28. Februar 2025

Interessengemeinschaft
Stopp Kiesgrube Knonau

Verfügung der Baudirektion des Kanton Zug betreffend der 5. Erweiterung des Kiesabbaus «Hof-Äbnetwald I», Gemeinde Cham vom 29. August 2019**Vorsorglicher Antrag auf Verweigerung der Freigabe in den Gebieten «Hof-Äbnetwald 1» und «Oberwil-Hof-Boden II» auf die Grundstücke 800, 801, 802, 803, 804, 805, 806, 807, 808, 809, 810 und 813, Äbnetwald, Gemeinde Cham**

Abb. 1:
Ausschnitt aus dem kantonalen Gestaltungsplan Kiesabbaugebiet Aspli/Äbnet (Nr. 1320/16) betreffend Lage und Ausgestaltung des Sichtschutzes.

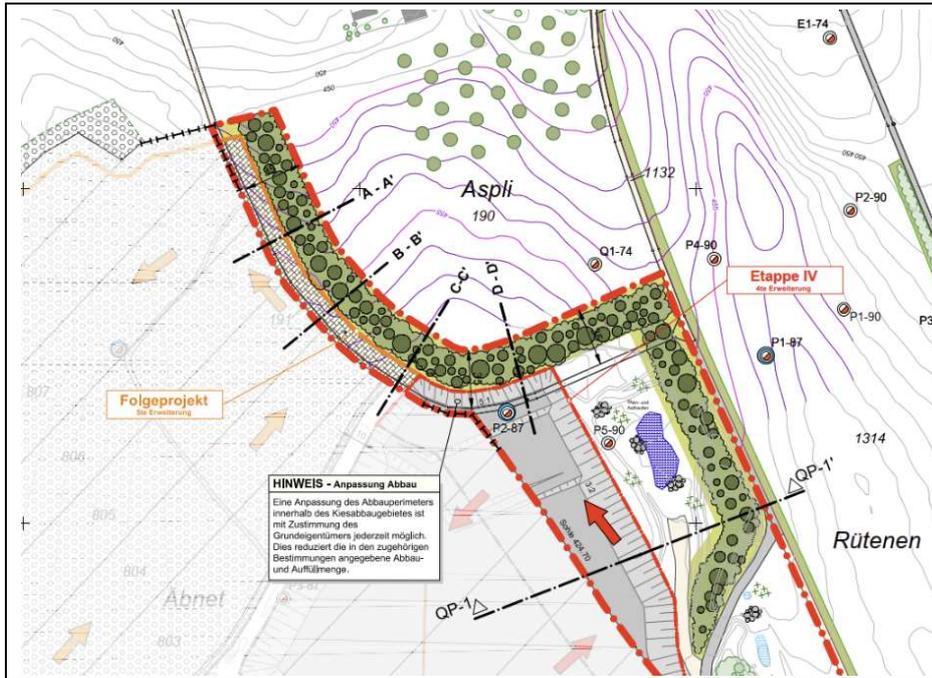
Namentlich ist im Gestaltungsplan für das Kiesabbaugebiet Aspli/Äbnet vom 16. September 2016 (Nr. 1320/16) unter anderem festgelegt, dass ein Sichtschutz in Form einer Baumhecke errichtet sein muss.² Am südöstlichen Punkt (QP1-QP1) muss dieser Sichtschutz auf einer Breite von insgesamt 25 bis 30 m und einer Höhe von 15 bis 20 m angelegt sein (wobei die endgültige Höhe der Bäume an diesem Punkt erst nach 3 bis 5 Jahren erreicht werden kann). An den Lagepunkten von A-A' bis D-D' muss die Baumreihe als Sichtschutz 23 bis 27 m breit und ungefähr gleich hoch wie breit sein (im Gestaltungsplan fehlen die Höhenangaben für alle Punkte ausser Punkt QP1-QP1; gemäss Massstab müssen die Bäume aber mindestens 20 m hoch sein). Eine Anmerkung betreffend Wachstumsperiode wie beim südöstlichen Punkt (QP1-QP1), in der die Bäume die endgültige Mindesthöhe erst nach 3 bis 5 Jahren erreichen müssen, fehlt bei allen anderen Lagepunkten. Dementsprechend kann davon ausgegangen werden, dass der Sichtschutz schon zu Beginn der Rodung und den Abbauarbeiten die Mindesthöhe und -breite erreicht haben muss.

Bevor mit dem Kiesabbau der Etappe 5 auf den Grundstücke 800, 801, 802, 803, 804, 805, 806, 807, 808, 809, 810 und 813, Äbnetwald, Gemeinde Cham begonnen wird, muss der Sichtschutz gemäss Ziffer 4.15 der Abbaubewilligung den Vorschriften des Zürcher Gestaltungsplans Nr. 1320/16 entsprechen. Die Bäume und Sträucher des Sichtschutzes müssen insbesondere so eng bepflanzt und hochgewachsen sein, dass sie die Funktion eines effektiven Sicht-, Lärm- und Staubschutzes erfüllen können. Vorher kann keine Freigabe für die Etappe 5 erteilt werden.

Abb. 3: Google Earth. Rot umrandet der nicht genehmigte und spärlich bewachsene Erdwall als «Sichtschutz» für die Erweiterung IV der Kiesgrube Hof-Äbnetwald I. Gelb eingefärbt das Waldstück, welches bereits gerodet wurde. Im Hintergrund die grosse Kiesgrube der Firma Risi AG.

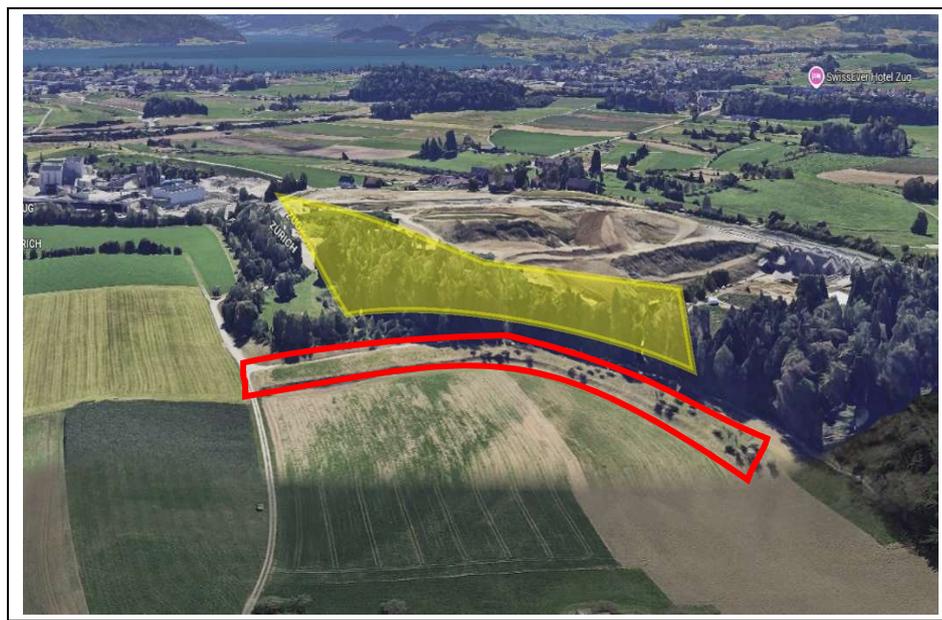
Die von der Firma Risi AG errichtete Baumhecke entspricht weder den Vorgaben des Gestaltungsplans, noch erfüllt sie in ihrer Ausgestaltung die Anforderungen an einen brauchbaren Sichtschutz. So wurde zum Beispiel ein nicht genehmigter Erdwall auf dem Grundstück mit der Katasternummer 190 der Gemeinde Knonau aufgeschüttet, welcher in der Zwischenzeit eingesackt ist. Auf diesem Erdwall wurden lediglich einzelne Sträucher und kleinere Bäumchen bepflanzt, die auch 8 ½ Jahre nach Erlass des Gestaltungsplans im Jahr 2016 bei Weitem keinen dichten Sichtschutz bieten, geschweige denn die im Gestaltungsplan festgelegte Höhe und Breite der Baumhecke erreichen.

Abb. 8:
Ausschnitt aus dem kantonalen Gestaltungsplan Kiesabbaugebiet Aspli/Äbnet (Nr. 1320/16). Rot umrandet die zu pflanzende Hochstammanlage / Obstkultur mit Streuobstwiese

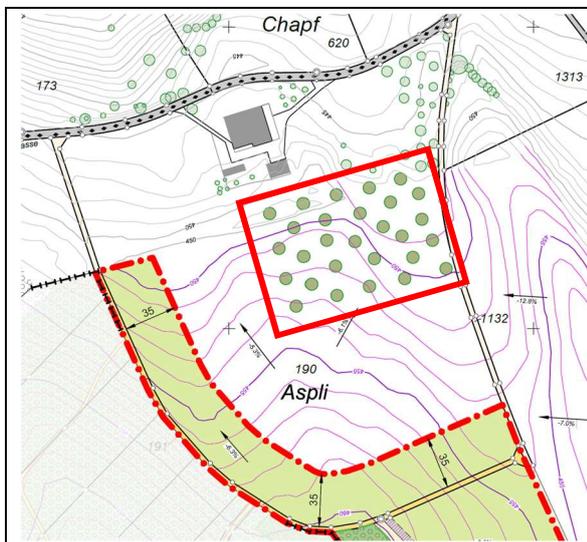
Die Anlage dieser Hochstammanlage ist bis zum heutigen Tag nicht erfolgt.

Abb. 10:

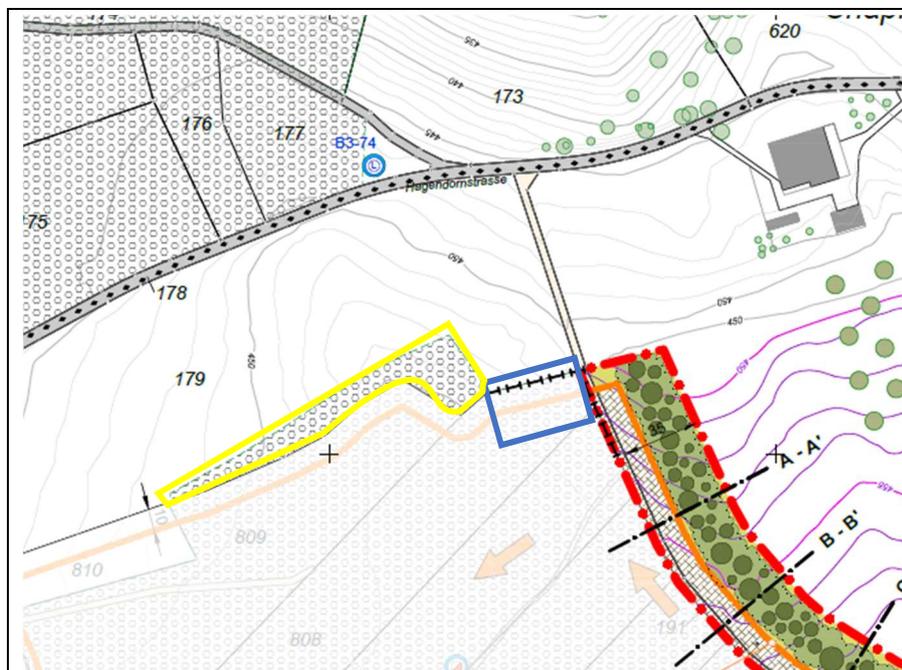
Gemäss unserem Kenntnisstand wurde der Zürcher Gestaltungsplans Nr. 1320/16 nicht betreffend den Projektparametern der nun anstehenden 5. Erweiterung ergänzt. Durch die geplante Rodung des Waldes auf Grundstück 808, Äbnetwald, Gemeinde Cham entsteht mit der 5. Erweiterung der Kiesgrube eine Lücke im Sicht-, Lärm- und Staubschutz für die Siedlung direkt nördlich der Kiesgrube (Gebiete «Grund» und «Bergli»). Zudem stellt sich die Frage ob bei vollständiger Rodung des Waldes auf Grundstück 809, Äbnetwald, Gemeinde Cham der schmale Baumstreifen ennet der Kantonsgrenze auf Grundstück 179, Gemeinde Knonau ausreicht, um einen effektiven Sicht-, Lärm- und Staubschutz zu gewährleisten. Die Einhaltung der Vorschriften des Gestaltungsplans Nr. 1320/2016 ist somit durch die geplante Rodung gefährdet und die Umsetzung der Auflage gemäss Ziffer 4.15 der Abbaubewilligung bleibt offen.

Blau umrandet das fehlende Teilstück für den Sicht-, Lärm- und Staubschutz zugunsten der Gebiete «Grund» und «Bergli», Gemeinde Knonau auf der Kantonsgrenze ZH / ZG.

Gelb umrandet der schmale Baumstreifen auf Grundstück 179, Gemeinde Knonau als Restsichtschutz
